**La REGIE AUTONOME COMMUNAUTAIRE  
DU MARCHE D'INTERET NATIONAL DE BORDEAUX-BRIENNE**

**La Société SICAMUS**

**Article 1<sup>er</sup> – OBJET**

## DESRIPTIF DES TRAVAUX SOCIETE SICAMUS

## **TRAVAUX SUR LE BATI**

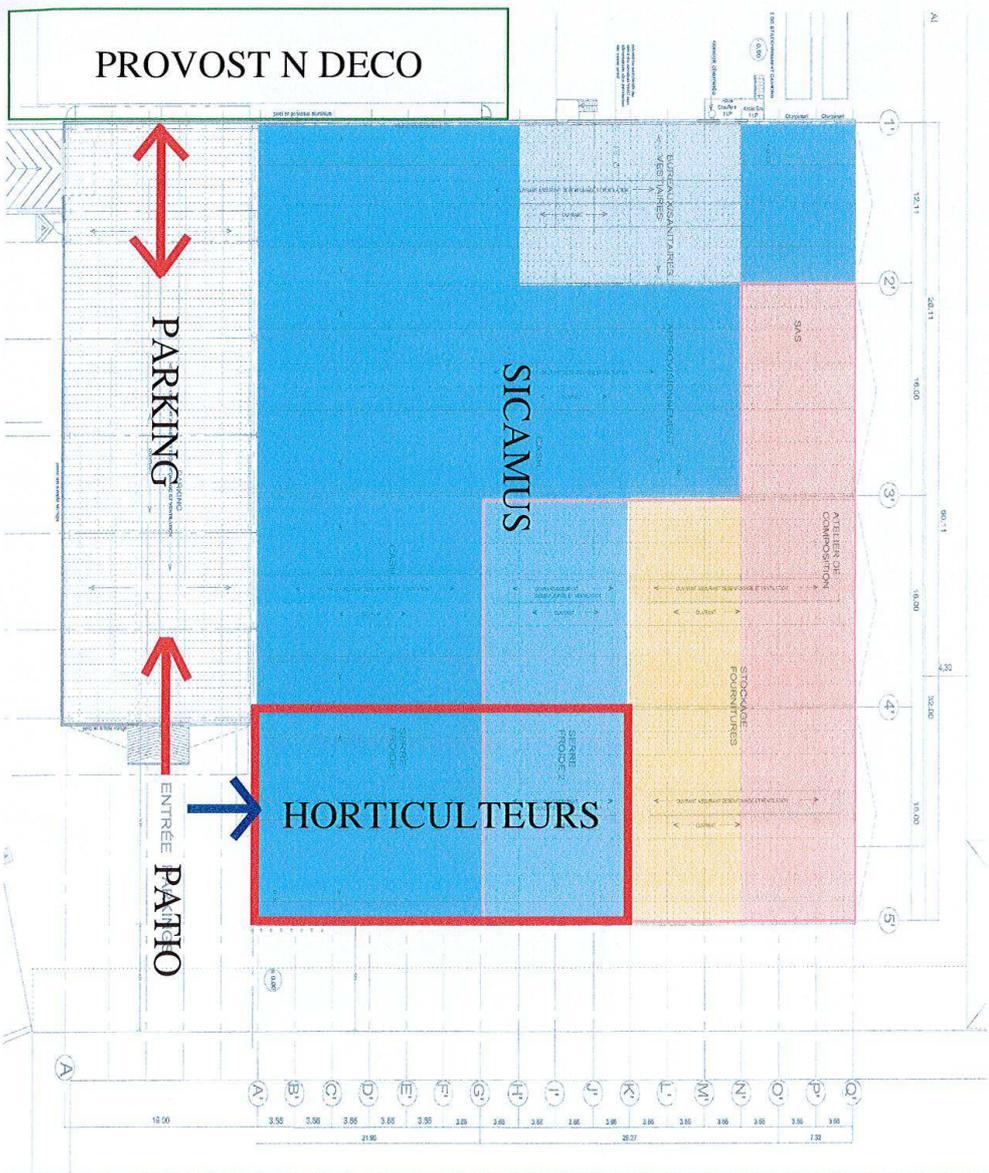
La séparation des locaux entre SICAMUS et les horticulteurs d'AQUIFLOR nécessite :

- la création d'une ouverture dans le bardage sur le pignon sud-est pour l'accès principal des horticulteurs. Cette ouverture devra permettre le passage des chariots type « dannois ».

- la dépose de la porte automatique entre la zone Cash et la serre froide 1, pour une remise en œuvre pour l'accès principal en pignon (cité ci-dessus) ;

- la fermeture en bardage de la baie laissée ouverte entre zone Cash et la serre froide 1 ;
- la dépose de la porte automatique entre la zone Cash et la serre froide 2, pour une remise en œuvre entre la zone Cash et la zone stockage des fournitures de SICAMUS ;

- la fermeture en bardage de la baie laissée ouverte entre zone Cash et la serre froide 2 ;
- la dépose du bardage entre la serre froide 1 et la serre froide 2 ;

- la dépose du frigo actuellement en place dans la serre froide 1 pour le remonter dans la zone atelier composition de SICAMUS ;
- la fermeture par un bardage isolé entre la zone approvisionnement et la zone atelier de composition ;

- la fermeture par un bardage simple peau entre l'atelier de composition et la zone de stockage des fournitures ;
- la dépose de la porte entre la zone Cash et l'atelier composition pour un remontage entre l'atelier composition et le stockage de fournitures de SICAMUS ;

- la création d'une ouverture dans le bardage extérieur de l'atelier de composition pour une aération latérale continue par enroulement d'un film plastique sur un tube motorisé identique à l'existant sur les serres froides. Compris alimentation électrique et protection dans l'armoire existante ;

- la reprise du quai de déchargement extérieur y compris :
  - o la dépose et remplacement des gardes corps défectueux ;

- la reprise en maçonnerie et serrurerie du nez de quai ;
  - la dépose des bordures marquant l'arrondi devant le quai ;
  - la dépose des gravillons retenus par les bordures ;
  - la reprise de l'enrobé après ces déposes ;
- la création d'une issue de secours sur l'extérieur façade nord-est de la serre froide 2 y compris :
- la dépose du bardage existant ;
  - le sciage de l'allège maçonnée ;
  - la fourniture et pose de la porte équipée ;
  - la création d'un palier extérieur maçonné ;
  - la création d'une rampe maçonnée d'accès au palier.
